## 改善箇所説明図

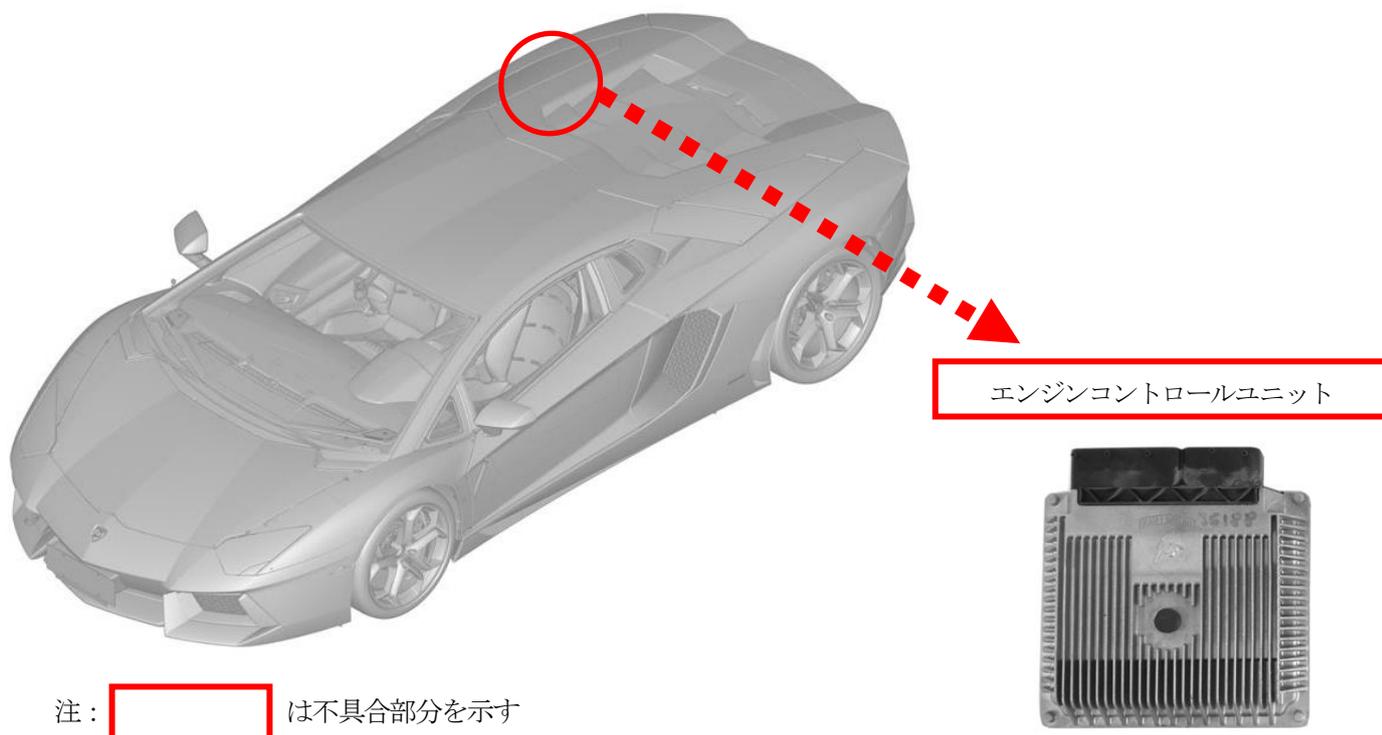
燃料噴射を制御するエンジンコントロールユニットのプログラムが不適切なため、アイドリング状態で停車時にエンジン最小回転数を維持出来ないことがある。そのため、エンジンストールが発生するおそれがある。

全車両、エンジンコントロールユニットのプログラムを対策プログラムに変更する。

識別：車両識別プレートの下側に、青色で直径5mm程度のマークを塗布する。

また、点検整備記録簿の該当欄に「日付、走行距離、ワークショップスタンプと担当者名、リコール：外-3002 の改修」と記入する。
